„Rewitalizacja Obszarowa Centrum Łodzi – obszar o powierzchni 32,5 ha ograniczony ulicami: Zachodnią, Podrzeczną, Stary Rynek, Wolborską, Franciszkańską, Północną, Wschodnią, Rewolucji 1905 r., Próchnika wraz z pierzejami po drugiej stronie ww. ulic.”
WND-RPLD.06.03.03-10-0001/17

DSR-ZP-II.271.59.2020

udziela odpowiedzi na zapytania do SIWZ:

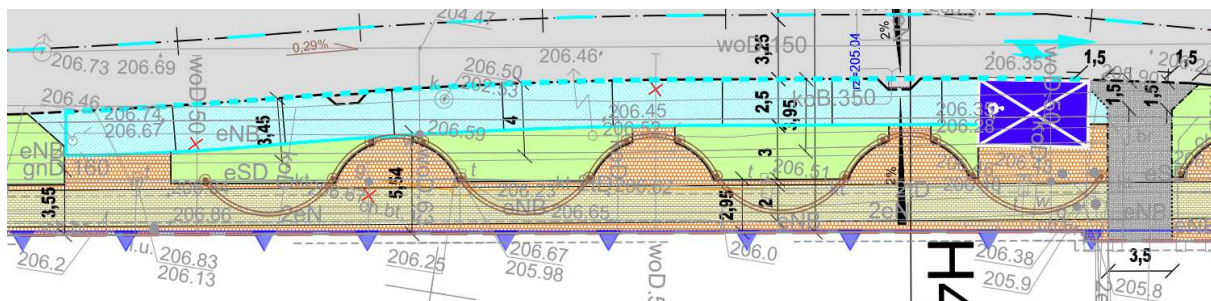
Zgodnie z przekrojami konstrukcyjnymi projektowana opaska ma być wykonana z kostki granitowej ciętołupanej 8/11, natomiast zgodnie z opisem technicznym nawierzchnię pasa technicznego należy wykonać z kostki granitowej łupanej 8/11. Prosimy o wyjaśnienie rozbieżności.

Nawierzchnię pasa technicznego należy wykonać z kostki granitowej łupanej 8/11
